改善箇所説明図

基準不適合発生箇所

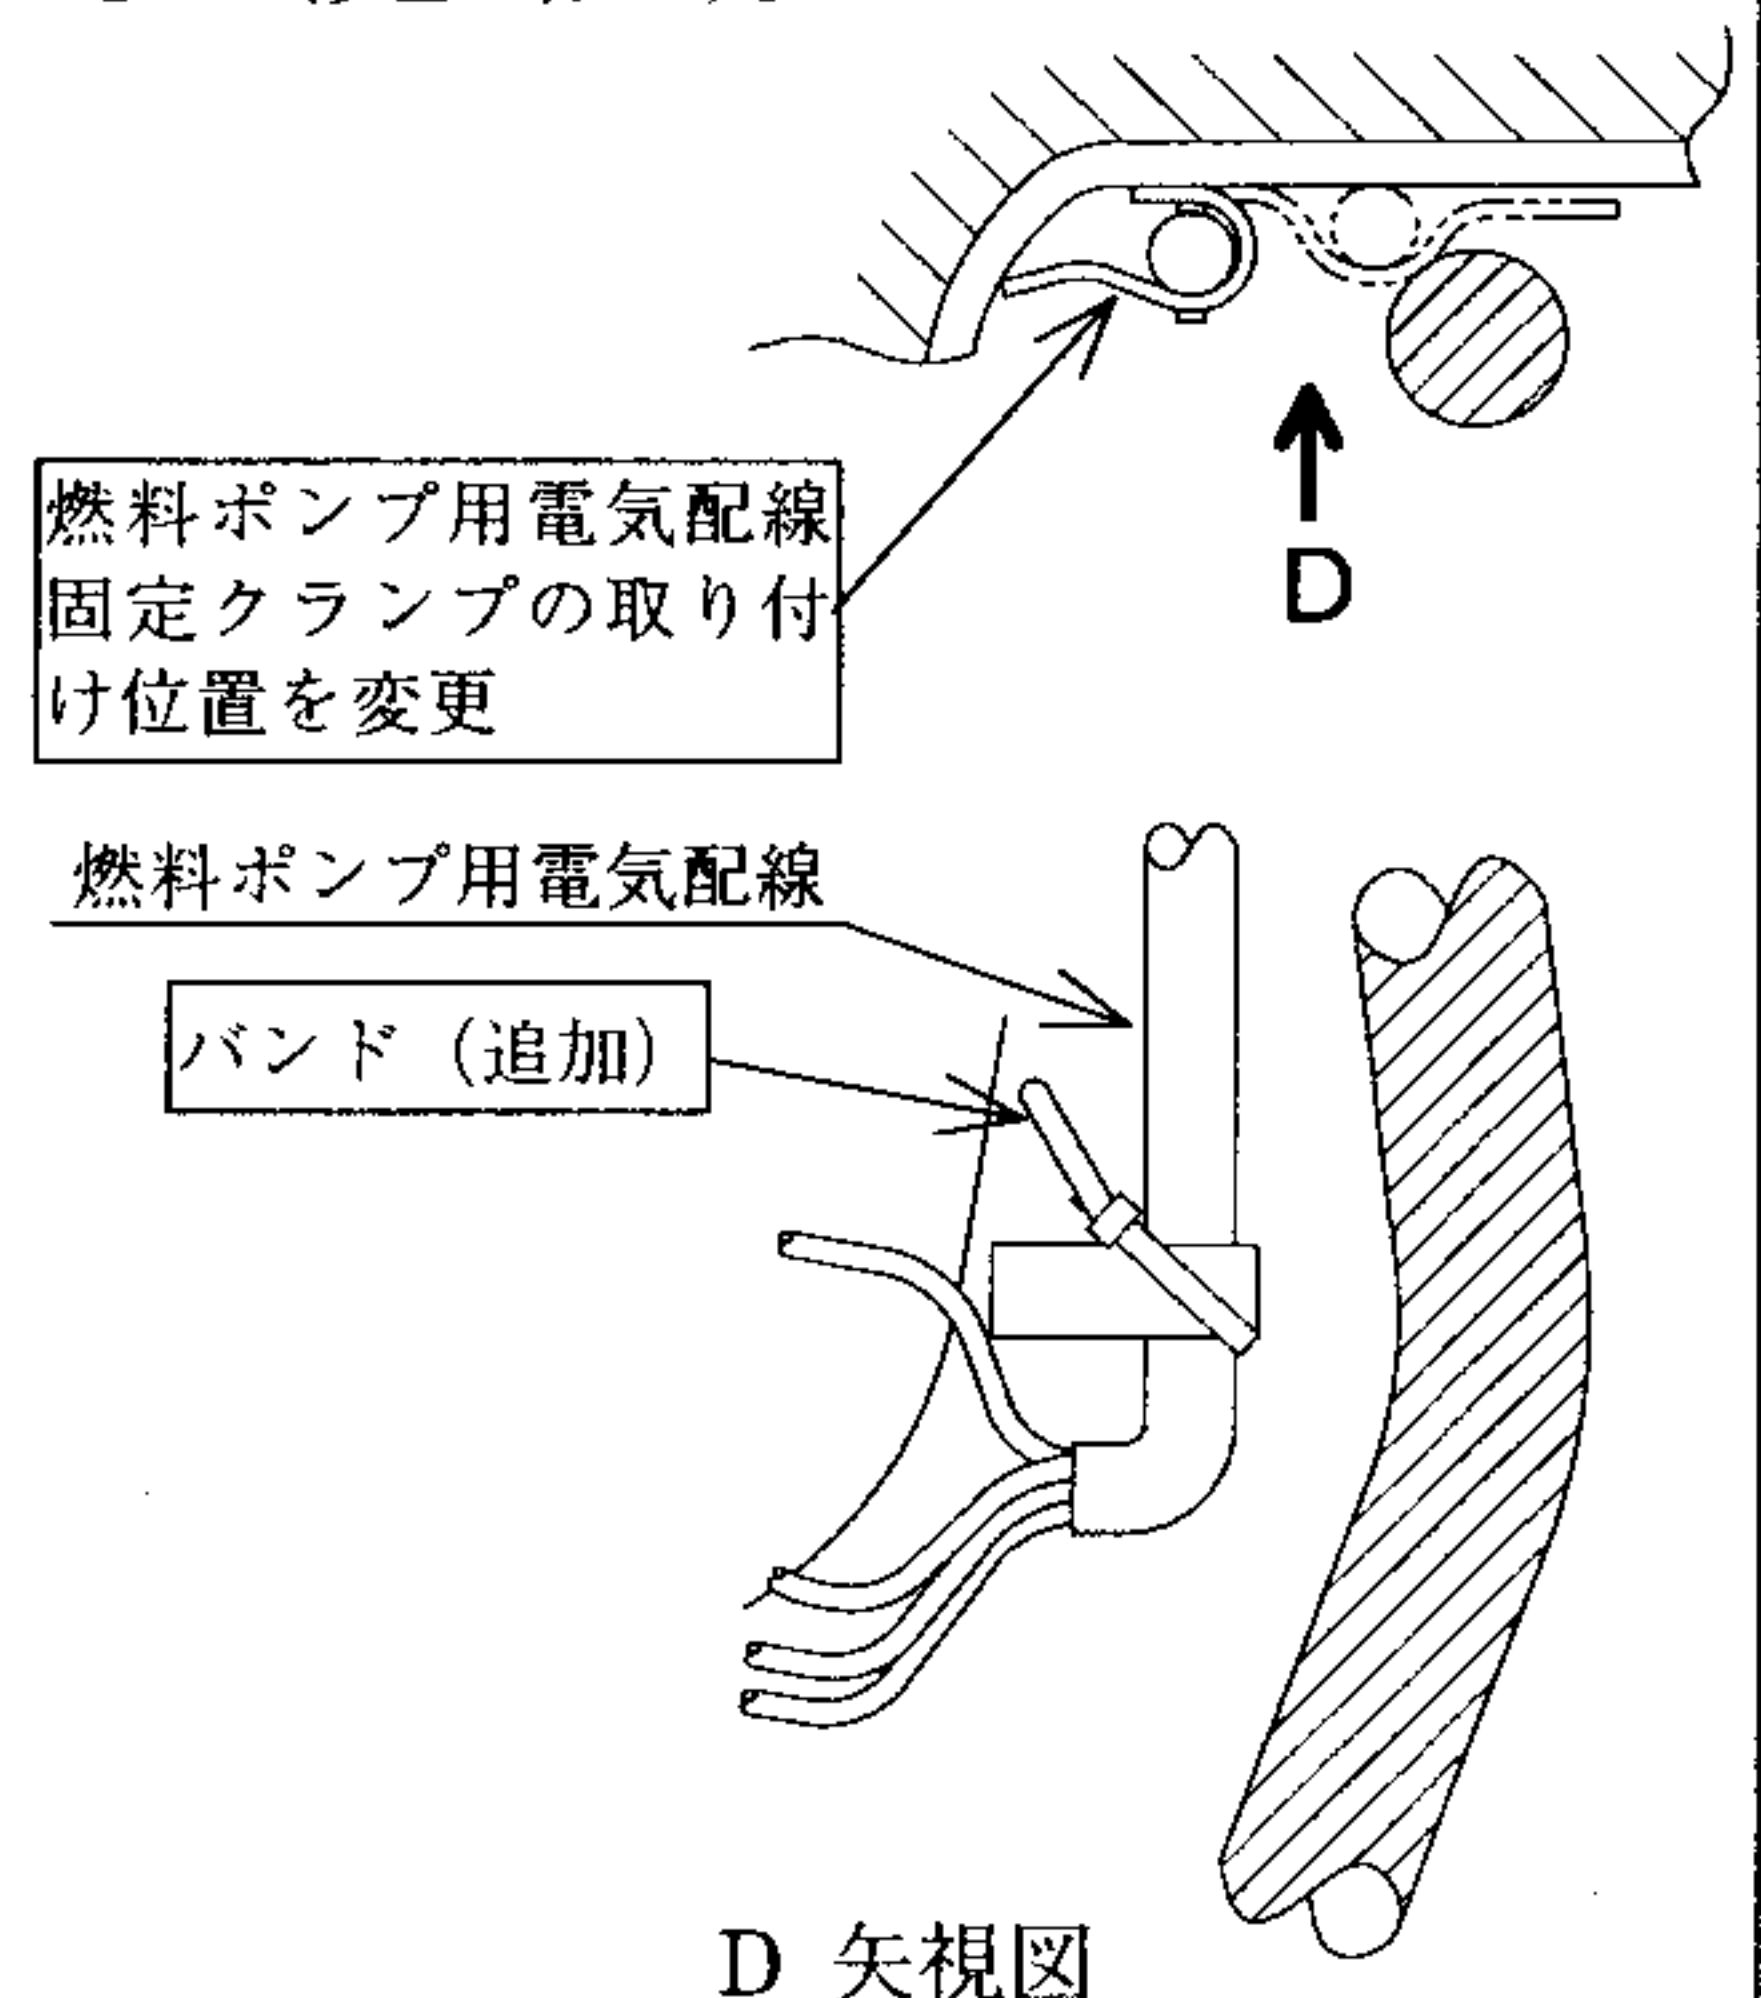
電気装置において、燃料ポンプ用電気配線の固定クランプの取り付け位置が不適切なため、メインハーネスが当該クランプと干渉しているものがあり、そのままの状態で使用を続けると、車両の振動によりメインハーネスが損傷することがあり、内部の配線が短絡して、灯火装置において、前照灯、制動灯、尾灯、番号灯、速度計照明及び方向指示器が点灯又は作動しなくなるとともに原動機が停止して再始動が出来なくなるおそれがある。

全車両、当該クランプの取り付け位置を変更するとともに、バンドを追加して燃料ポンプ用電気配線が当該クランプから外れないようにする。

メインハーネスが損傷しているものは、損傷状況に応じた修理を行なう。
